II. PIESE DESENATE

a) Îndreptare erori din planşa 08-Reglementări Urbanistice Unități Teritoriale de Referință, din anul 2013, anexă a Regulamentului Local de Urbansim(RLU) aferent Planului Urbanistic General(PUG) al municipiului Caracal, ce se vor regăsi în Planșa 08 Reglementări Urbanistice Unități Teritoriale de Referință -data revizie 2022

b) Planșa 08 Reglementări Urbanistice Unități Teritoriale de Referință -data revizie 2022

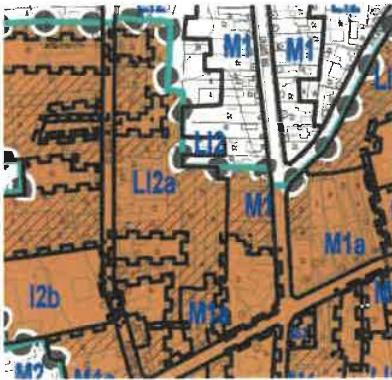
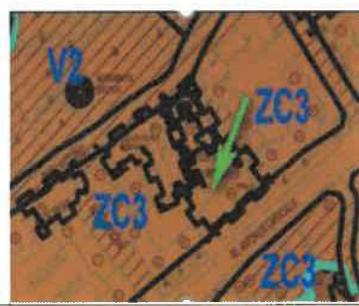
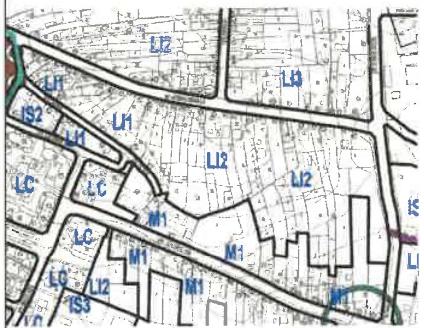
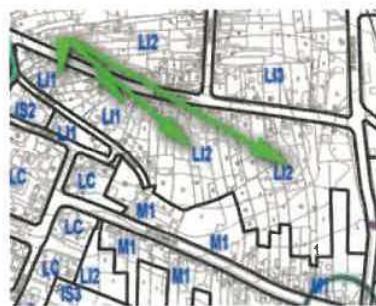
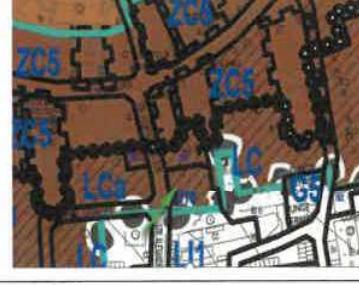
Nr. Crt.	Extras din planşa 08- Reglementări Urbanistice Unități Teritoriale de Referință, din anul 2013	Descriere eroare	Îndreptare eroare propusă de elaboratorul RLU aferent PUG aprobat prin H.C.L. al municipiului Caracal nr. 3/2014, SC MINA-M-COM SRL, și aprobat de către Consiliul Local
1.	- Str Spiru Haret intre nr. 4 si nr.16	subzonele Li4 si Li2 fără demarcare, iar Li4 este în zonă de dezvoltare	 Se va citi Li2.
2.	- Cvartal cuprins între str. C-tin Dobrogeanu Gherea, Rozelor și Aleea Unirii	- sunt trecute fără delimitare subzonele M1 și Li1, Li2	-se va citi Li1 la sud de str.Rozelor (conf.Zonificare) -Se delimită Li1 de Li2 cu încadrarea la Li1 parcelelor de pe str.Rozelor și Li2 restul.

Nr. Crt.	Extras din planşa 08-Reglementări Urbanistice Unități Teritoriale de Referință, din anul 2013	Descriere eroare	Îndreptare eroare propusă de elaboratorul RLU aferent PUG aprobat prin H.C.L. al municipiului Caracal nr. 3/2014, SC MINA-M-COM SRL, și aprobat de către Consiliul Local
3.	-str. Andrei Șaguna de la nr.2 la nr.24 si strada Bistritei nr. 1	-Desi este zona construită protejată este subzona Li1	Se va citi Lila
4.	- intre str. Tepes Voda si B-dul Nicolae Titulescu	-este trecuta subzona Li1c – subzona ce nu exista in RLU :	-se va citi L1a în loc de Li1c -se va înscrie Lila pe parcela de la str.Bistriței nr.2
5.	- str. Negru Voda de la nr.9 pana la nr.31	-nu este nici o subzonă	Se va citi Li2a, cu exceptia parcelei de la nr. 29 care se va citi M1a

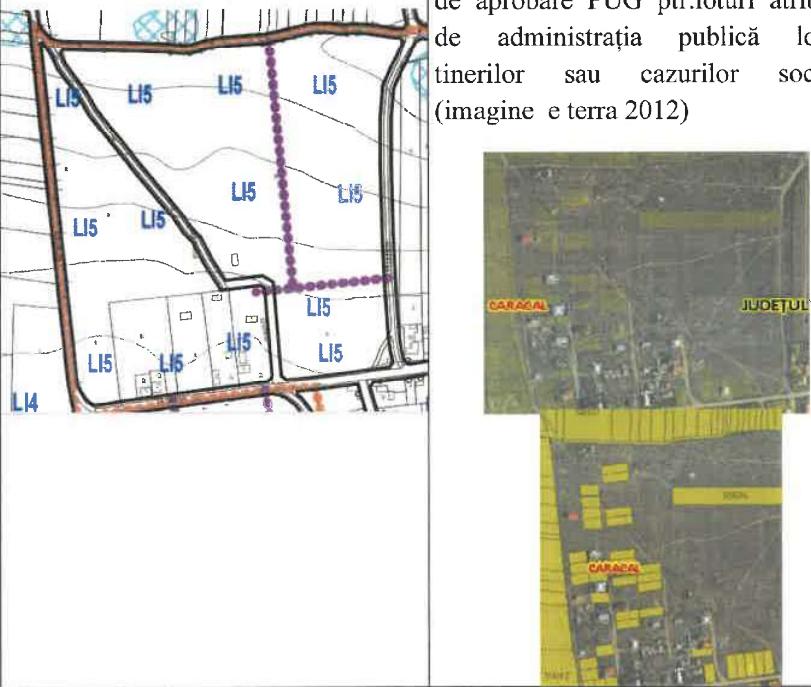
6.	-Cvartal cuprins între str. Negru Vodă și b-dul Nicolae Titulescu	<ul style="list-style-type: none"> - nu este delimitare între subzona Li1a și M1a - imobilul din str. Carpați nr. 17 este în M1 deși este în zona de protecție a unui monument istoric  	<p>Se trasează limita dintre M1a și L1a</p> <p>Se corectează M1 în M1a</p>

7.	- b-dul Antonius Caracalla la nr 25A	<ul style="list-style-type: none"> - clădirea fostului sediu romtelecom este trecut din greșeala monument istoric, fiind clădire construită în perioada anilor 1970  	Până la aprobare PUZCP se va face dovada ca sunt incinte separate cu nr. cadastrale diferite cu actele de proprietate, etc.

8.	-de la intersectia str. Călărași cu b-dul Antonius Caracalla și pana la str. Vornicul Ureche	<ul style="list-style-type: none"> - sunt două zone trecute fară a fi delimitate - subzona Li1 se va corecta  	-se va trasa delimitarea dintre Li1 și Li2.

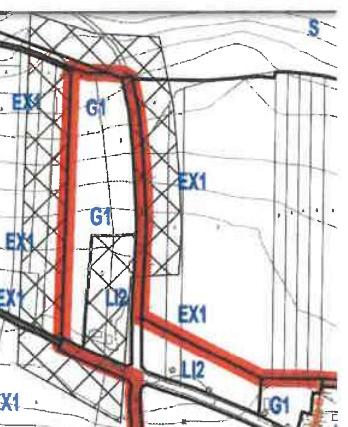
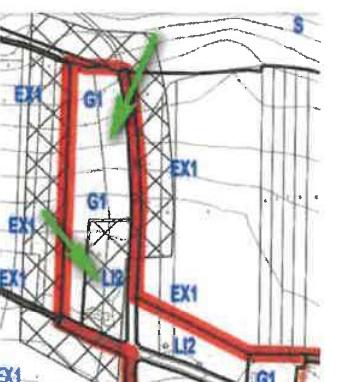
9.	-str. Silozului la capăt 	- subzona Is2 eronat trecut fiind zona de depozitare produse agricole(silozuri, etc,), ce funcționează înainte de anii 1990 	Se va incadra la I1 (producție și depozitare).

10.	-pe str. 1 decembrie 1918 nr.123 	- sunt două zone trecute fară a fi delimitate -I2 și M1 	Se va citi I2, în concordanță cu planșa de zonificare
11.	- Str. Armoniei 	- sunt două zone trecute fară a fi delimitate – L1 și L3 	-se citește Li3 în loc de L1 pe strada Armoniei dar se modifică corespunzător hașura de interdicție pe această stradă (parcelele vor fi construibile cu excepția culoarelor drumurilor propuse)

12.	- strada Alexandru cel Bun nr.9 	-subzona L1 e nu există în RLU 	Se citește L1a
